东苕溪防洪后续西险大塘达标加固工程(杭州市段)项目对既有轨道交通设施影响安全预评估报告

(报批稿)

专家意见及回复

轨道交通保护区外部作业技术审核意见及回复

图 1.4 堤防断面图二（靠近高架桥 115#墩位置）

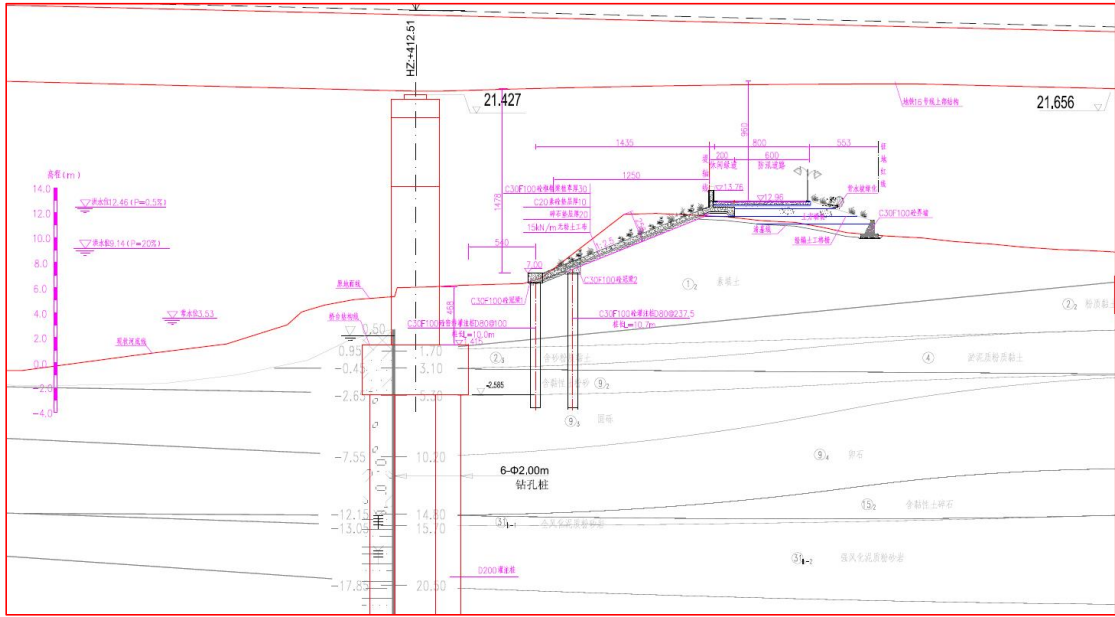
6、抛石与灌注桩方案进一步比较。

6、进一步比较抛石与灌注桩方案。

回复：按照专家意见，经抛石固脚方案与灌注桩方案进一步比选，对高架区间桥墩区域采用双排灌注桩护坡方案，本次地铁 16 号线高架 115#桥墩位置采用双排灌注桩护坡设计。

回复：经抛石固脚方案与灌注桩方案进一步比选，对高架区间桥墩区域采用双排灌注桩护坡方案，本次地铁 16 号线高架 115#桥墩位置采用双排灌注桩护坡设计。

图 1.13 中桥塘提防工程与 16 号线青山湖科技城-南峰站区间平面位置关系图

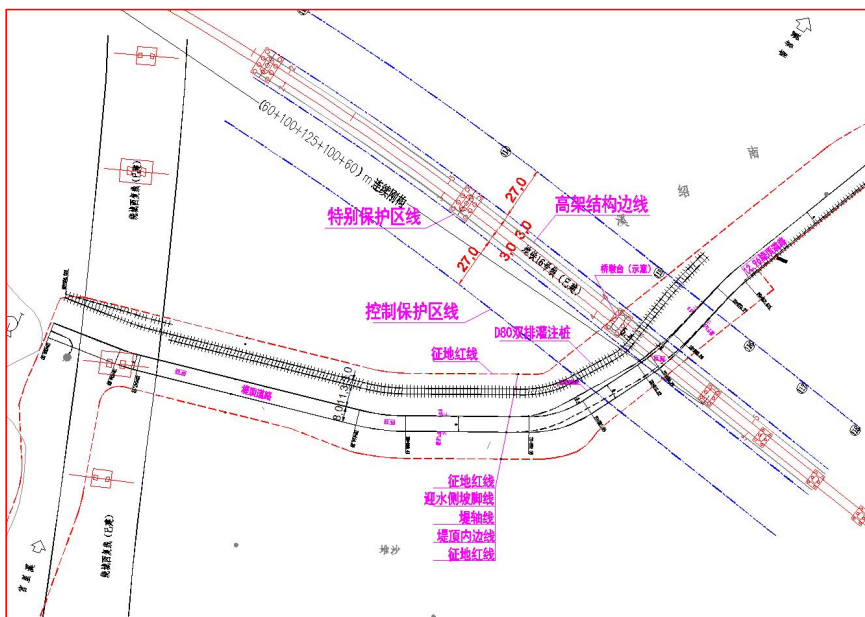
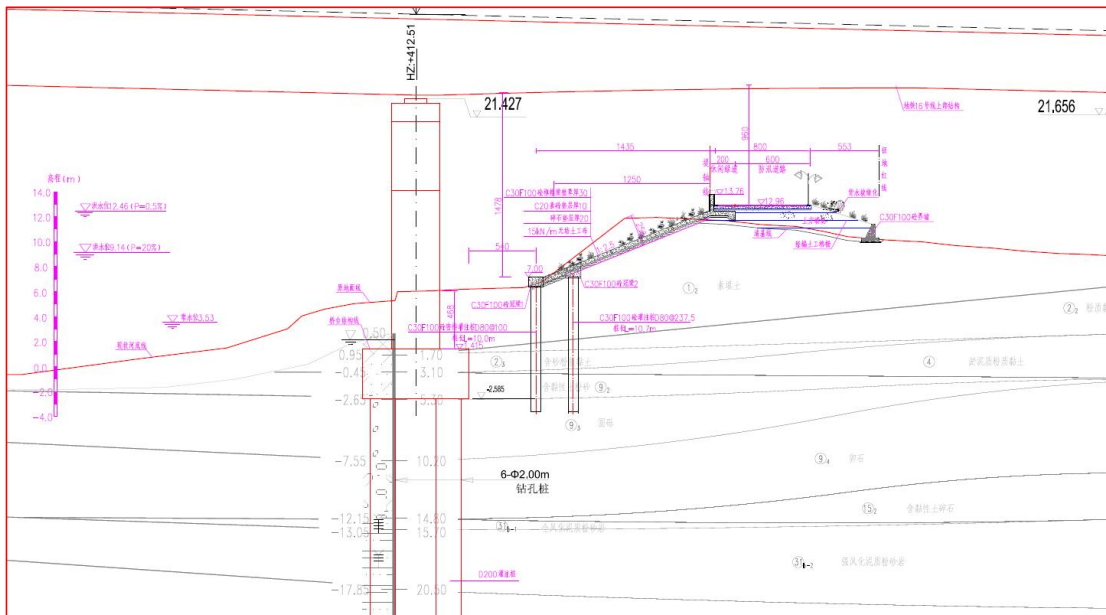
2、灌注桩距离本台边不小于 10m。

2、灌注桩距离承台边应不小于 10m。

回复：按照专家意见，经综合比选高架区间桥墩区域已调整为钻孔灌注桩护坡方案，已与设计核实调整承台处双排灌注桩范围，控制灌注桩与桥梁墩台边距不小于 5m，满足保护规程要求，详见 1.3 节与报告附图。

回复：按照专家意见，经综合比选高架区间桥墩区域已调整为钻孔灌注桩护坡方案，已与设计核实调整承台处双排灌注桩范围，控制灌注桩与桥梁墩台边距不小于 5m，满足保护规程要求，详见 1.3 节与报告附图。
